Gamma H&C	Modello OPERA TOUCH – CONCERTO TOUCH – BRIO TOUCH	N° I.T. 17_2023
Matricola Vedi pag. 2/2	Oggetto MODIFICA SCHEDA CPU

Scheda CPU **pre – modifica** (senza Wi-Fi /BT integrati) con Dongle e Prolunga

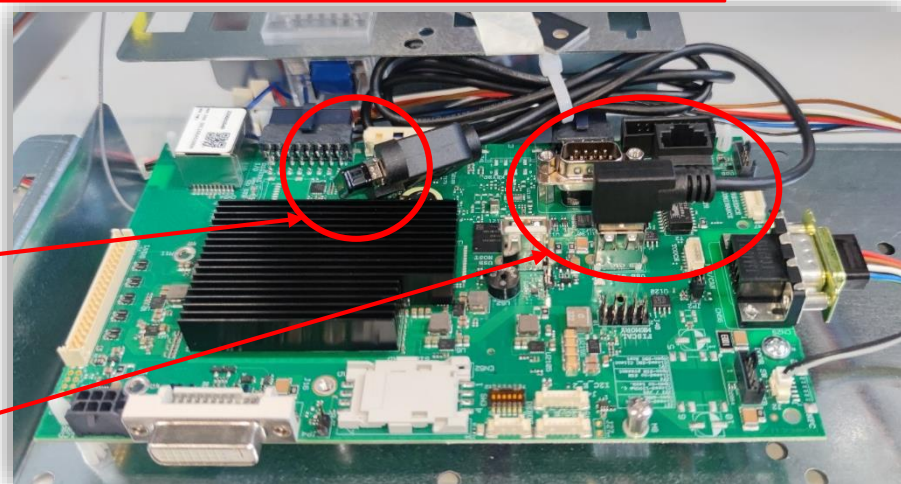
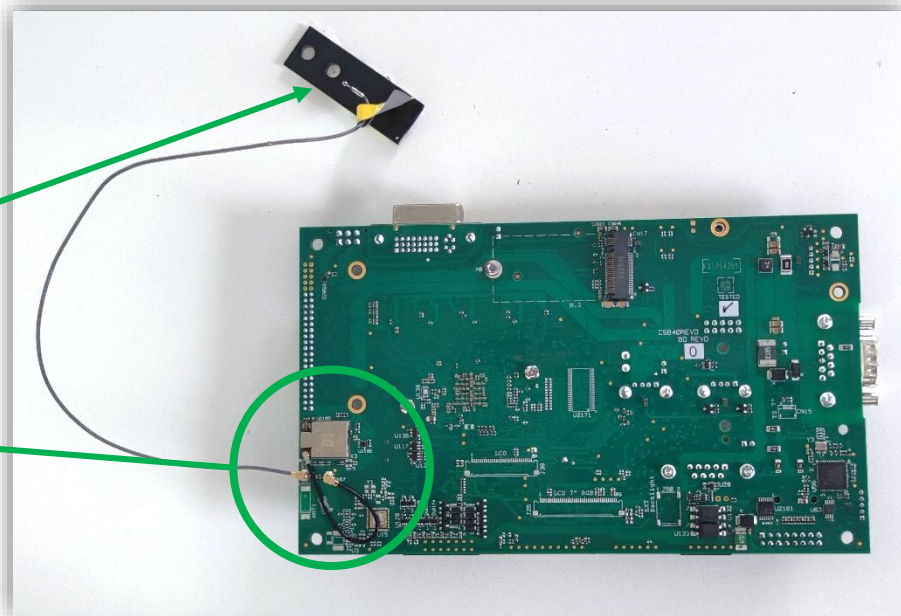
Motivo della modifica

Ripristinata disponibilità del chip Wi-Fi e Bluetooth

Descrizione della modifica

Si procede con l'introduzione di una nuova scheda CPU con chip Wi-Fi Bluetooth integrato.

Per le macchine precedenti ai S/N sopra indicati, se fosse necessario sostituire la scheda CPU, si dovrà utilizzare la **nuova** CPU, codice ricambio **266090**, tenendo conto che questa **nuova** scheda CPU può funzionare solo con i SW *Application Key 2* sotto indicati:

- Opera Touch - Concerto Touch: **Key 2** nella rev. **1.12.23** o superiore.
- Brio Touch: **Key 2** nella rev. **1.4.0** o superiore.

Le suddette versioni di SW *Application Key 2* sono compatibili anche con la scheda CPU **pre – modifica**, codice ricambio **265669**; pertanto, se si volessero aggiornare solamente i SW delle macchine, senza sostituire la scheda CPU, (mantenendo in macchina la CPU **pre - modifica**) lo si potrà fare senza alcuna azione aggiuntiva.

Nonostante non sia obbligatorio per il funzionamento della scheda in macchina, è sempre consigliabile aggiornare anche il SW *System Key 1* all'ultima revisione, rev. **1.1.13-2** o superiore.

La scheda CPU **pre – modifica**, codice ricambio **265669**, non sarà più gestita a ricambio.

Il **dongle** USB, codice **265617**, e la **prolunga** USB, codice **265618**, continueranno ad essere gestiti a ricambio.
